ODPOWIEDZI NA ZAPYTANIA NR 14

Dotyczy postępowania: „Budowa pawilonu zakwaterowania osadzonych wraz z infrastrukturą towarzyszącą na terenie Aresztu Śledczego w Suwałkach”

DKW.2232.1.2023

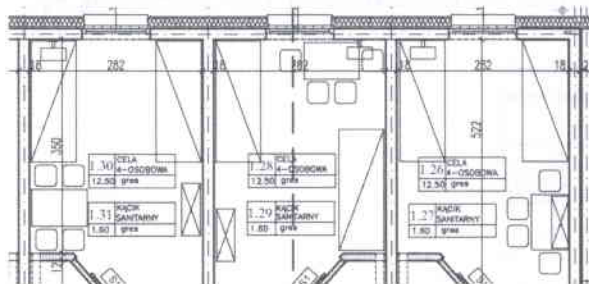
TOM II_PAWILON ZAKWATEROWANIA OSADZONYCH. Prosimy o potwierdzenie, że wycieraczki zewnętrzne i wewnętrzne są poza zakresem oferty. Brak pozycji w przedmiarze.

Wycieraczki zewnętrzne i wewnętrzne należy uwzględnić w wycenie.

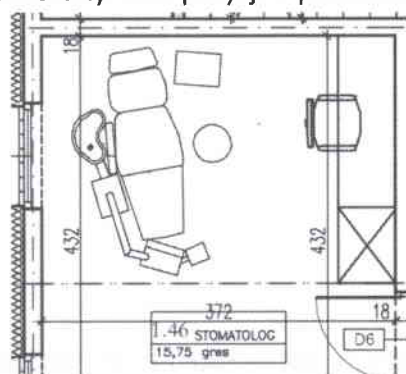
TOM II_PAWILON ZAKWATEROWANIA OSADZONYCH. Prosimy o potwierdzenie, że „akcesoria łazienkowe” typu dozowniki do mydła, podajniki papieru toaletowego, kosze, poręcze dla niepełnosprawnych w pomieszczeniach toalet i w pomieszczeniach kąpiel sanitarny dla cel są poza zakresem oferty. Brak pozycji w przedmiarze.

Akcesoria łazienkowe w/w są poza zakresem oferty.

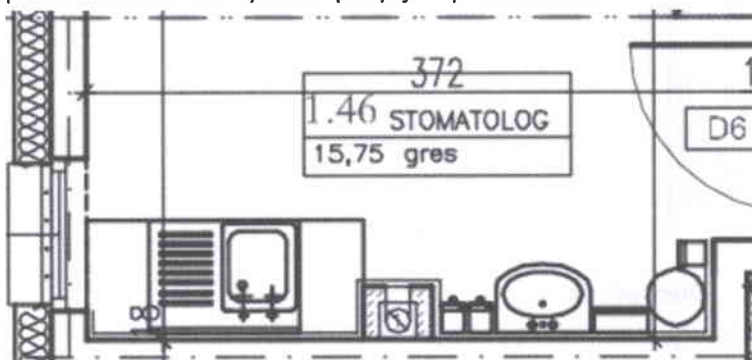
TOM II_PAWILON ZAKWATEROWANIA OSADZONYCH. Prosimy o potwierdzenie, że wyposażenie w „aneks kuchenny” wraz z fartuchem z płytek ceramicznych dla pomieszczenia 1.46 stomatolog są poza zakresem oferty. Brak pozycji w przedmiarze.

Wyposażenie w „aneks kuchenny” w pomieszczeniu 1.46 stomatolog jest poza zakresem oferty. Fartuch z płytek ceramicznych należy uwzględnić w wycenie.

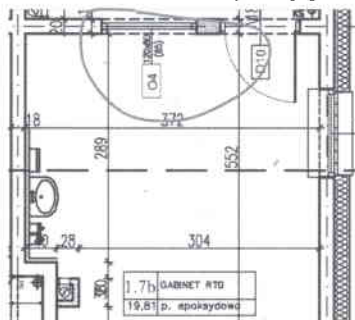
TOM II_PAWILON ZAKWATEROWANIA OSADZONYCH. Czy ściany pomieszczeń 1.7a poczekalnia RTG i 1.7b gabinet RTG należy zabezpieczyć osłonami z Pb? Prosimy o podanie typu ścianki i grubości Pb?

Zamawiający nie posiada projektu ochrony radiologicznej dla pomieszczeń nr 1.7a poczekalnia RTG i 1.7b gabinet RTG, w związku z tym nie jesteśmy w stanie określić typu ścian i grubości Pb.

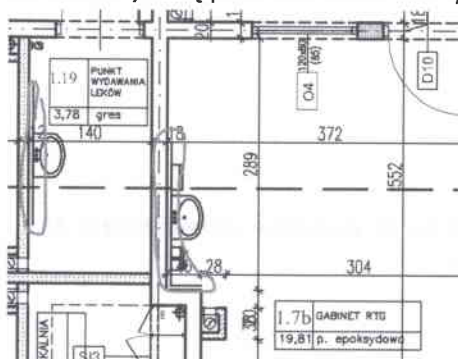
TOM II_PAWILON ZAKWATEROWANIA OSADZONYCH. Prosimy o potwierdzenie, że fartuchy z płytek ceramicznych są poza zakresem oferty. Brak pozycji w przedmiarze.

Fartuchy z płytek ceramicznych należy uwzględnić w wycenie. Na ofercie cięży przygotowanie oferty z uwzględnieniem wszystkich robót przewidzianych w projekcie, a przedmiary robót są jedynie pomocnicze i nie stanowią podstawy do żądania dodatkowego wynagrodzenia. Wykonawca ma obowiązek tak wycenić zakres prac aby uwzględnić wszystkie koszty niezbędne mu do zrealizowania inwestycji.

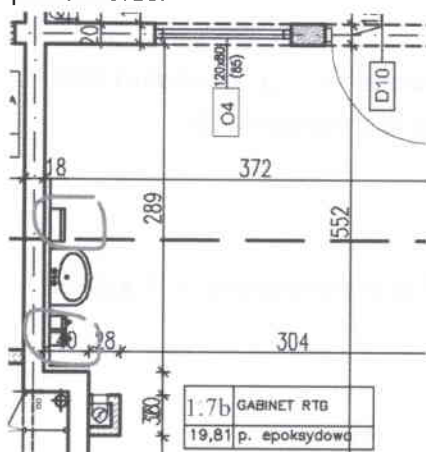
TOM II_PAWILON ZAKWATEROWANIA OSADZONYCH. Prosimy o potwierdzenie, że elementy przy umywalkach jak np. w pomieszczeniu 1.7b gabinet RTG są poza zakresem oferty. Brak pozycji w przedmiarze.

W/w elementy nie wchodzą w zakres oferty.

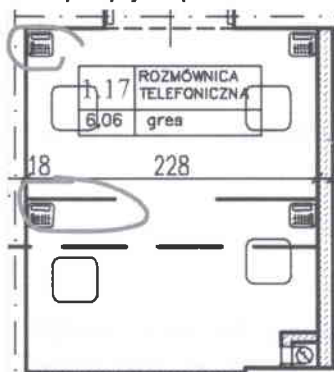
TOM II_PAWILON ZAKWATEROWANIA OSADZONYCH. Prosimy o potwierdzenie, że a) urządzenia w narożach i b) ścianki jak w pomieszczeniu 1.17 rozmównica telefoniczna są poza zakresem oferty. Brak pozycji w przedmiarze.

W/w urządzenia w narożach nie wchodzą w zakres oferty, natomiast należy ująć w wycenie w/w ścianki.

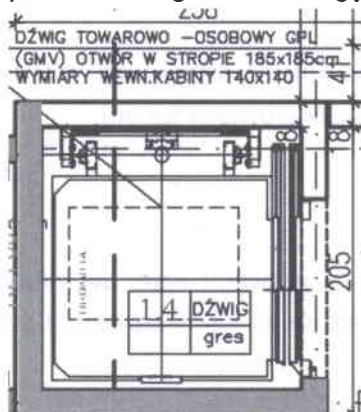
TOM II_PAWILON ZAKWATEROWANIA OSADZONYCH. Prosimy o potwierdzenie, że dźwig towarowo osobowy GPL o udźwigu 900-1200kg jest poza zakresem oferty. Brak pozycji w przedmiarze.

W/w dźwig towarowo - osobowy należy ująć w wycenie. Na ofercie cięży przygotowanie oferty z uwzględnieniem wszystkich robót przewidzianych w projekcie, a przedmiary robót są jedynie pomocnicze i nie stanowią podstawy do żądania dodatkowego wynagrodzenia. Wykonawca ma obowiązek tak wycenić zakres prac aby uwzględnić wszystkie koszty niezbędne mu do zrealizowania inwestycji.

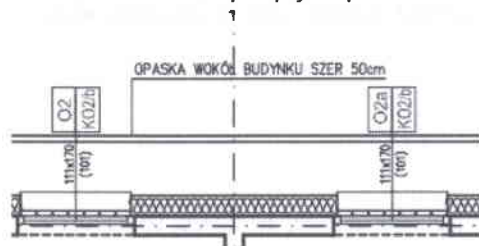
TOM II_PAWILON ZAKWATEROWANIA OSADZONYCH. Prosimy o potwierdzenie, że opaska wokół budynku szerokości 50cm jest poza zakresem oferty. Widoczna na rysunku PT_A1_PZO_RZUT PRZYZIEMIA. Brak pozycji w przedmiarze.

Należy ująć wykonanie opaski wokół budynku pawilonu zakwaterowania osadzonych o szer. 50cm w wycenie. Jest ona uwzględniona w przedmiarach dotyczących zagospodarowania terenu.
